**DIRECCIÓN REGIONAL DE HERRERA
SECCIÓN DE SEGURIDAD HÍDRICA
INFORME TÉCNICO No. DRHE -SSH- 03-2025**

MOTIVO DE INSPECCIÓN	Inspección al proyecto Urbanización Arcadia Real, por solicitud de la sección de Evaluación de Impacto Ambiental, para cumplir con el proceso de evaluación de impacto ambiental.
UBICACIÓN	Corregimientos de Chitré cabecera, distrito de Chitré, provincia de Herrera.
FECHA DE INSPECCIÓN	30 de abril de 2025
FECHA DE ELABORACIÓN	6 de mayo de 2025
PARTICIPANTES	<p>Lic. Marlenis Marín-Sección de Seguridad Hídrica</p> <p>Ing. Francisco Cortés- Evaluación Ambiental</p> <p>Lic. Jaime Saavedra-Sección Forestal</p> <p>Ing. Eliécer Osorio-consultor</p> <p>Ing. Enrique Recuero-consultor</p> <p>Ing. Joel Burgos-consultor</p>

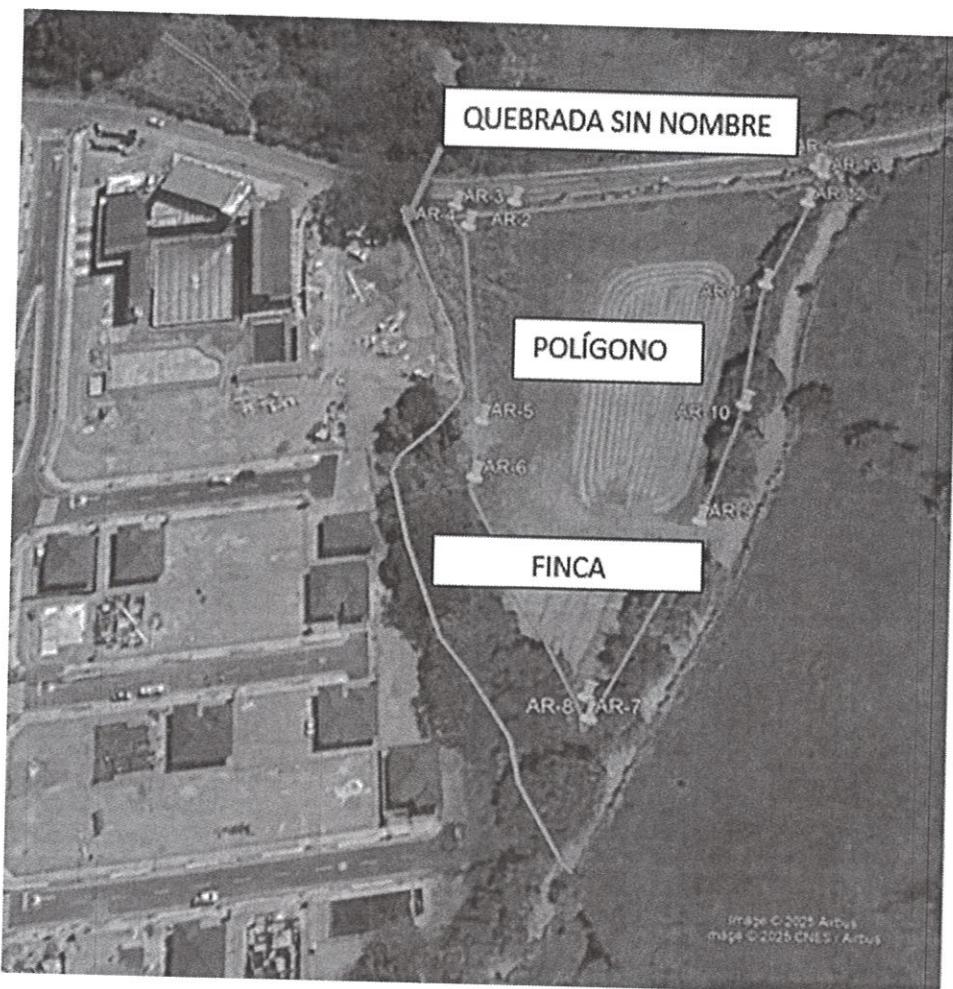
Hallazgo No. 1: Al llegar al lugar se visualizó que el cauce de la quebrada sin nombre no está dentro del polígono del proyecto, pero la finca donde está el polígono sí colinda con la quebrada sin nombre. Tal como se muestra en las siguientes imágenes.

Después de haber realizado la gira de reconocimiento y haber leído lo plasmado en el Estudio de Impacto Ambiental puntos: 5.6 - 5.6.1- 5.6.2.3, que trata de la hidrología y observando las imágenes geoespaciales, se aprecia que la redacción en estos puntos está confusa, no encaja con lo que se aprecia en campo y en las imágenes satelitales. La finca sí colinda con la quebrada sin nombre y el polígono sí se aleja de la fuente, tal como se muestra en la siguiente imagen.

Mejorar la redacción del Estudio de Impacto Ambiental en los puntos 5.6 - 5.6.1- 5.6.2.3, que trata de la hidrología y mejorar el plano presentado, marcando las distancias en que se aleja el relleno de la fuente hídrica.
